UNICO

MCV20/50/70

Informazioni tecniche

RIEPILOGO INTERVENTI

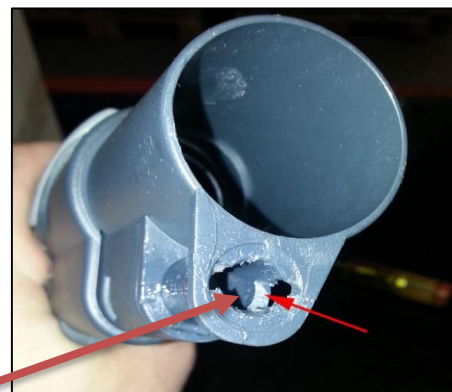
Fuoriuscita del vapore tra impugnatura e tubo telescopico

Il problema è dovuto al danneggiamento di una guarnizione ed è causato da una bava/spigolo vivo presente sulla parte femmina del tubo telescopico

Rimuovere bava/spigolo vivo dal tubo telescopico e sostituire la guarnizione sulla guaina (cod. **SLDB2945**).

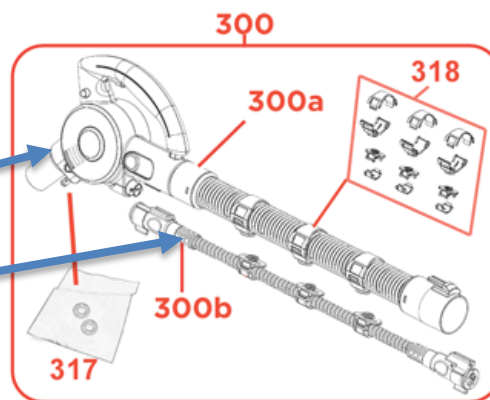
Inconveniente: Mancata erogazione del vapore.

Il problema è causato dal mancato contatto elettrico in una delle connessioni tra corpo macchina e guaina oppure tra guaina ed impugnatura.

Verificare che i PIN di tutte le connessioni (2 guaina, 1 lato macchina e 1 lato impugnatura) siano allineati tra loro, se non lo sono procedere con la sostituzione del particolare non conforme.

Sostituire il tubo aspirazione (cod. **SLDB2917**) se il problema è riconducibile al lato impugnatura della stessa.

Sostituire il tubo vapore (cod. **SLDB3029**) se il problema è riconducibile ai pin guaina.

Sostituire il kit connettore + blocca pin lato macchina
cod.:**SLDB3059** per UNICO MCV20
cod.:**SLDB3060** per UNICO MCV50/70

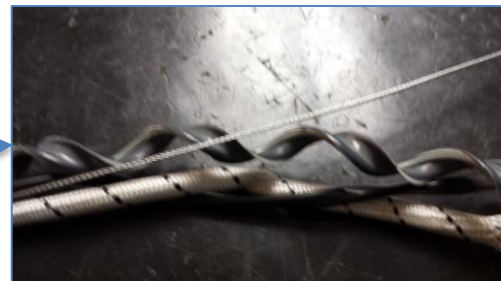
Mancata erogazione del vapore.

Strozzatura tubo vapore della guaina

Se sprovvista, inserire vite (**M0006232**) per bloccare la rotazione dell'impugnatura.

Se il tubo vapore è deformato procedere con la sostituzione del tubo stesso (cod. **SLDB3029**).

Se l'apparecchio è sprovvisto del blocca pin lato macchina, procedere con la sostituzione del connettore con il nuovo kit cod.:**SLDB3059** per UNICO MCV20
cod.:**SLDB3060** per UNICO MCV50/70

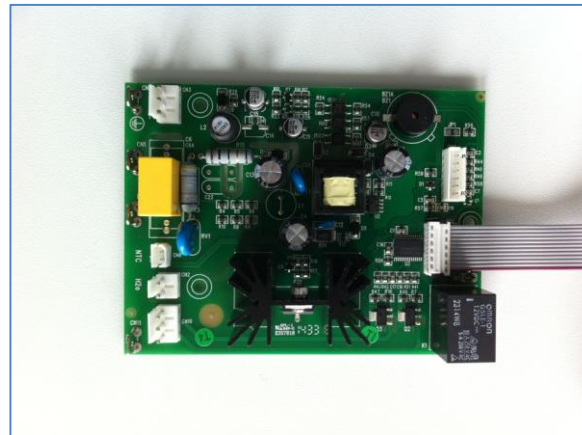
Mancata erogazione di vapore: si verifica una mancata erogazione del vapore nonostante sia collegato ad una regolare utenza elettrica. Il problema è dovuto alla presenza di disturbi elettrici sulla rete stessa causati probabilmente da altre apparecchiature elettriche/elettroniche.

Erogazione continua di vapore: il prodotto continua ad erogare vapore anche se non viene premuto il tasto sulla guaina. Il problema non è riconducibile al blocco dell'elettrovalvola in quanto se si stacca la spina di alimentazione la fuoriuscita di vapore si blocca.

Sostituire il kit schede elettroniche:

Cod.: **TP002915** – per PBEU0080

Cod.: **TP002916** – per PBEU0081

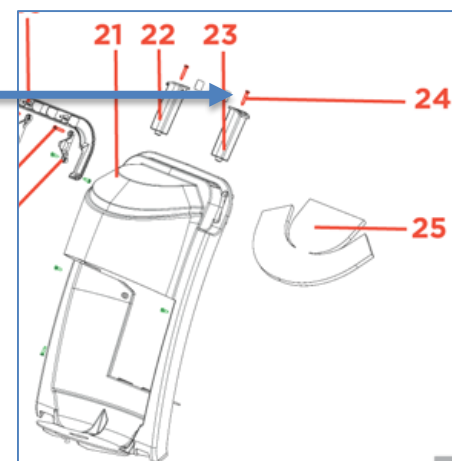
L'impugnatura del trolley fuoriesce facilmente dalla sede.

I profilati di alluminio, a supporto della impugnatura, si sganciano facilmente.

Allargare i fori nel profilato di alluminio se l'impugnatura tende ad uscire dalla sede.

Sostituire le viti (cod. **M0006355**) dei supporti maniglie interni al corpo macchina
